Oggetto : ID 9075 -Procedura di VIA PNIEC-PNRR nell'ambito del provvedimento unico in materia ambientale ai sensi dell'art. 27 del D.Lgs. 152/2006 e ss.mm.ii., relativa al progetto di un impianto agrovoltaiico, della potenza di 44,036 MW e delle relative opere di connessione alla RTN, da realizzarsi nei Comuni di Benevento, ApolloSolar e Castelpoto (Bn) .

Riscontro alle Osservazioni della Provincia di Benevento – Settore Urbanistica VAS VIA SITI-FORESTAZIONE -SERVIZIO URBANISTICA VAS VIA SITI – nota nr. 0010141 del 24/04/2023.

Linea di crinale riportata nella Tav. A.2.2e del PTC

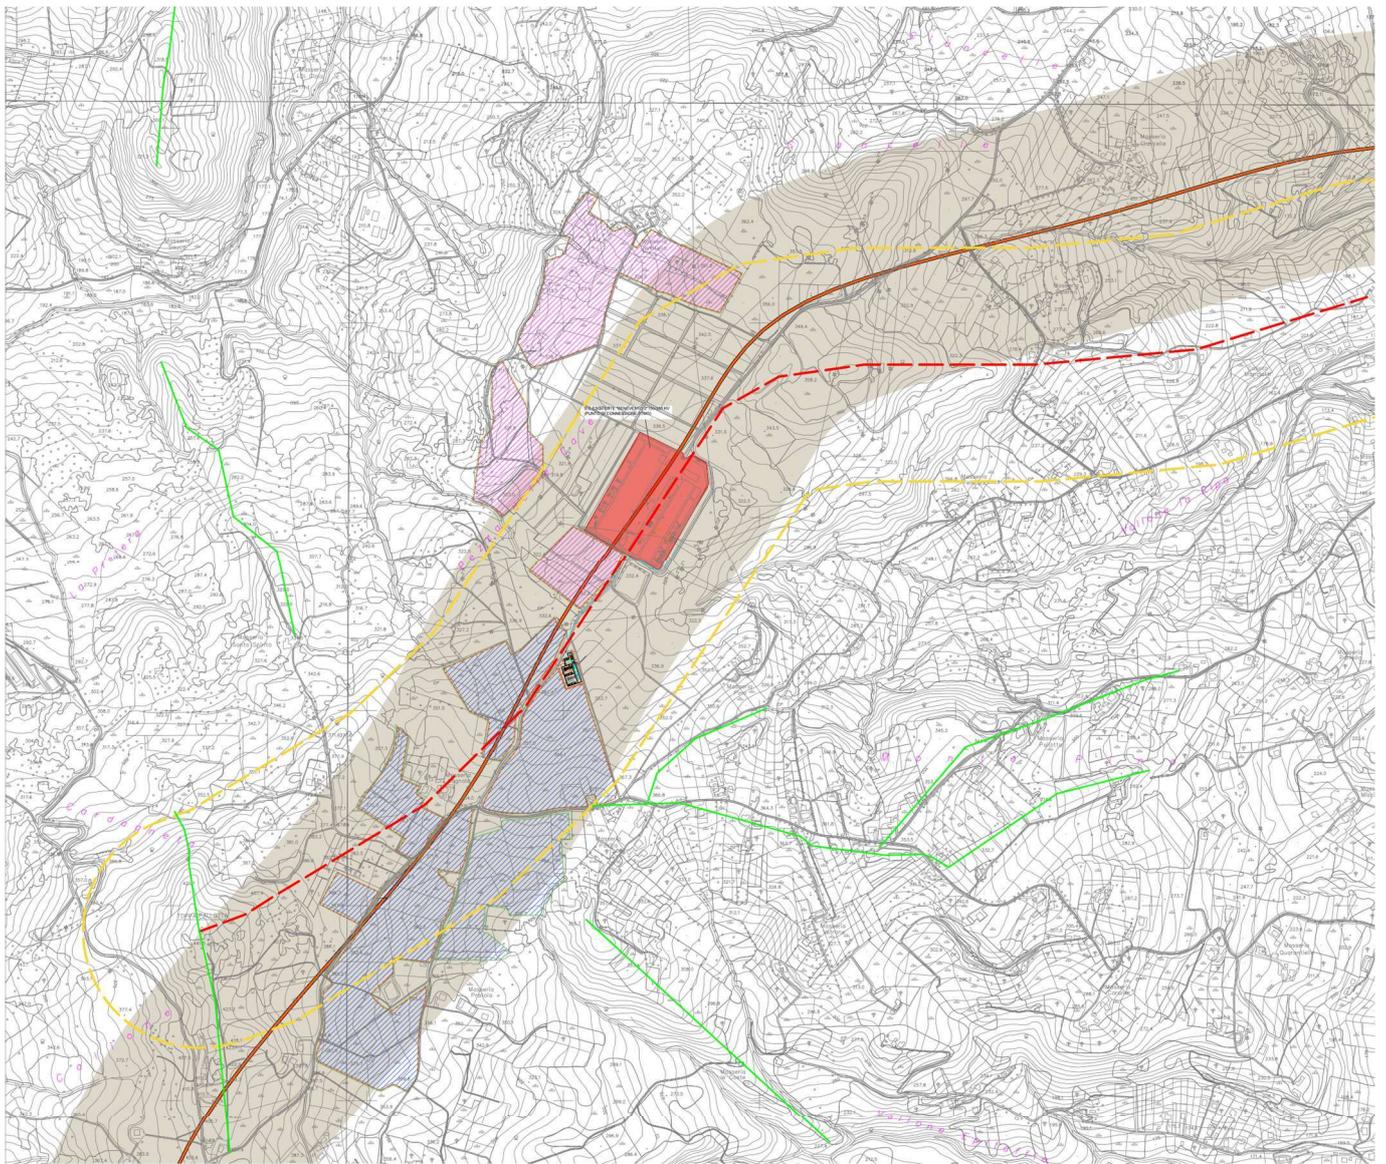
La proponente ha effettuato la verifica di compatibilità del progetto rispetto al PTCP e in particolare rispetto alla cartografia pubblicata sul sito della Provincia di Benevento rispetto alla quale il progetto risulta compatibile con il PTCP. Si fa presente che nella cartografia pubblicata sul sito della Provincia di Benevento non risulta presente e consultabile la tavola **A.2.2e “Bacini Visivi”** sebbene se ne faccia menzione nelle NTA così come pure non è presente sul PTCP su supporto informatico (CD) rilasciato dalla Provincia di Benevento (**Vedasi ALLEGATI A e B alla presente**) pertanto in fase di presentazione del progetto non è stato possibile effettuare l’analisi di compatibilità del progetto rispetto a tale elaborato. In ogni caso a seguito della nota pervenuta dalla Provincia di Benevento in merito al progetto si è proceduto a verificare più in dettaglio la linea di crinale citata rispetto all’area di progetto. Lo stralcio planimetrico in scala 1:25.000 allegato alle osservazioni della Provincia di Benevento riportante la linea di crinale secondario spartiacque nell’are di progetto indica l’esistenza del crinale nella parte del Comune di Apollosa passante per il mezzo del Campo 1 e coincidente con la strada comunale Via Fontana Spina . In realtà come si può constatare guardando la CTR 1:5000 , l’immagine 3d di Google Earth e le foto dell’area di seguito riportate , risulta che la linea di crinale menzionata nel PTCP dovrebbe partire dal Toppo Pallotta e ridiscende verso ovest verso la strada comunale Apollosa-Castelpoto venendo a coincidere con tale strada nella parte di territorio del Comune di Benevento e Castelpoto interessata dal progetto. Pertanto risulta che la linea di crinale secondario spartiacque evidenziato nel PTCP della Provincia di Benevento attraversa solo una piccola parte del campo 1 di progetto e lambisce i confini dei Campi 1 e 2 nel Comune di Benevento mentre risulta lontana dalla parte di campo 2 nel Comune di Castelpoto. Tra l’altro come riportato anche nell’analisi di percezione visiva dell’impianto all’interno della relazione paesaggistica allegata al progetto (Vedi Elab. **MMIT_APB_G04_RELAZIONE PAESAGGISTICA E ANALISI DEGLI IMPATTI CUMULATIVI e FOTOINSERIMENTI**) la stessa linea di crinale che parte da Toppo Pallotta nel Comune di Apollosa insieme alla parte boscata dei luoghi a nord impedisce gran parte della visibilità dell’impianto agrovoltivo da nord , nord ovest e nord est. Le linee di crinale inferiori verso sud e sud est impediscono la visibilità dell’impianto agrovoltivo da tali direzioni e in particolare dal centro urbano di Benevento. **In effetti il progetto agrovoltivo sorge su una sorta di altopiano acconcato e circondato da crinali naturali che ne rendono ristretto il bacino di visibilità dello stesso dai principali centri urbani intorno come dimostrato dall’analisi di percettività visiva allegata al progetto, cosa che sarebbe stata ben diversa se il progetto agrovoltivo fosse stato posizionato alla sommità di un crinale collinare.**

In ogni caso a dimostrare la piena compatibilità del progetto proposto dalla società **ApolloSolar Park Srl** rispetto alle aree di crinale individuate dal PTCP della Provincia di Benevento e in generale rispetto al paesaggio e l'ambiente che lo circonda il progetto prevede delle importanti opere di mitigazione che di seguito vengono descritte .

V4- Vista da nord ovest verso i campi (via acquara) – verifica con fotoinserto

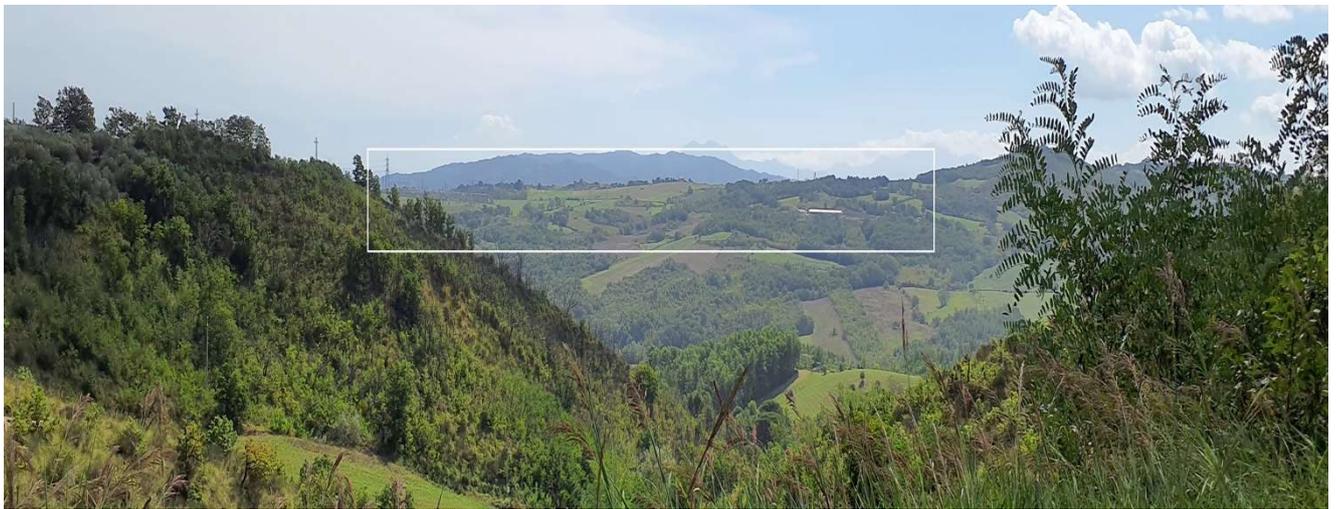
In questo tipo di viste i campi risultano parzialmente visibili a causa della conformazione del suolo. Da questi punti di vista la percezione del campo 2 e in parte minima del Campo 1, è molto distante e priva di definizione. In aggiunta l'integrazione della siepe perimetrale con una componente arborea sul fronte nord e la presenza di un sistema a sviluppo naturale di siepi campestri e gruppi arborei già esistente lungo il margine ovest dei Campi 1 e 2 ne limita la percezione a poche porzioni discontinue.

In merito alla percezione visiva dell'impianto agrovoltaico gli interventi di mitigazione visiva progettati, produrranno effetti differenziati rispetto alle viste riportate in seguito. Nelle viste da nord-ovest, la percezione del campo 2 e in parte minima del Campo 1, è molto distante e priva di definizione. In aggiunta l'integrazione della siepe perimetrale con una componente arborea sul fronte nord e la presenza di un sistema a sviluppo naturale di siepi campestri e gruppi arborei già esistente lungo il margine ovest dei Campi 1 e 2 ne limita la percezione a poche porzioni discontinue. Nelle viste da ovest, l'inserimento di siepi che svolgono non solo funzione di mitigazione visiva, permetterà un migliore inserimento nel contesto della trama agricola e naturale per il Campo 2 e una percezione quasi nulla del Campo 1. Tali viste godono inoltre di un effetto mitigante ancora maggiore perché sul lato nord la siepe perimetrale è arricchita di un componente arboreo-arbustiva specificamente prevista e di altezza maggiore. Nelle viste da nord-est, la percezione del Campo 1 sarà nulla, per un'altura boscata frapposta, mentre per il Campo 2 la percezione dei moduli agrivoltaici sarà limitata a poche porzioni discontinue, tramite la siepe di mitigazione perimetrale. Nelle viste da sud-est, né il Campo 1, né il Campo 2 sono percepibili, per la particolare orografia del territorio e la presenza di componenti naturali e semi-naturali presenti su versanti e crinali.

V14- Verifica con fotoinserimento

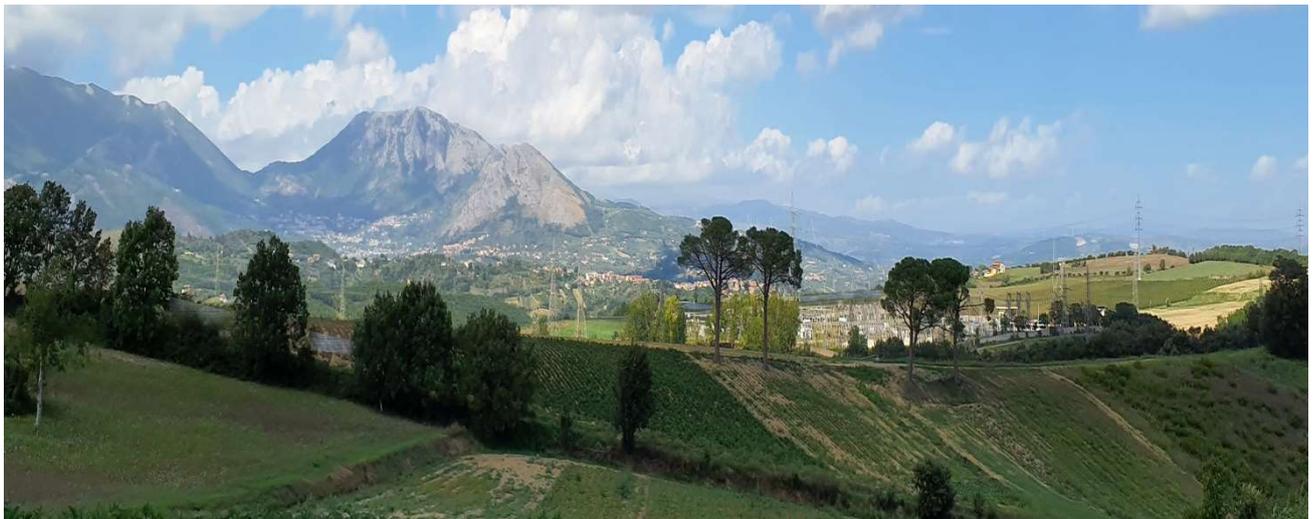
Da questa strada il Campo è visibile parzialmente, in gran parte coperto dalle alture collinari. In particolare, la percezione del Campo 1 sarà nulla, per un'altura boscata frapposta, mentre per il Campo 2 la percezione dei moduli agrivoltaici sarà limitata a poche porzioni discontinue, tramite la siepe di mitigazione perimetrale.

Foto da strada Comunale Fontana Spina verso il centro abitato di Benevento

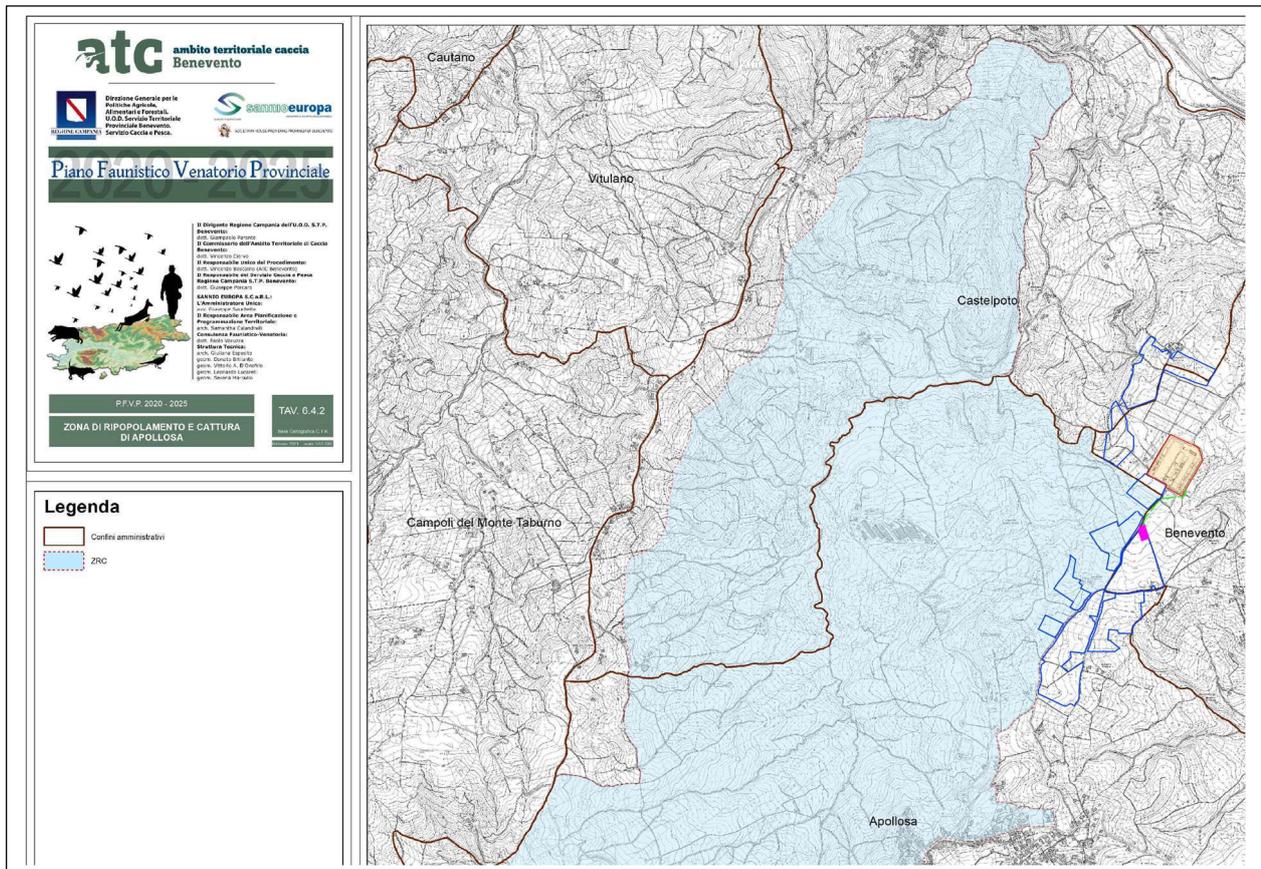
Si fa presente inoltre che come evidenziato dalle foto scattate nell'area di progetto e lungo la linea di crinale che da tali punti il centro storico di Benevento non è visibile per via dell'orografia del sito circondato da promontori collinari e dalla vegetazione che li ricopre che fanno da barriera visiva naturale .
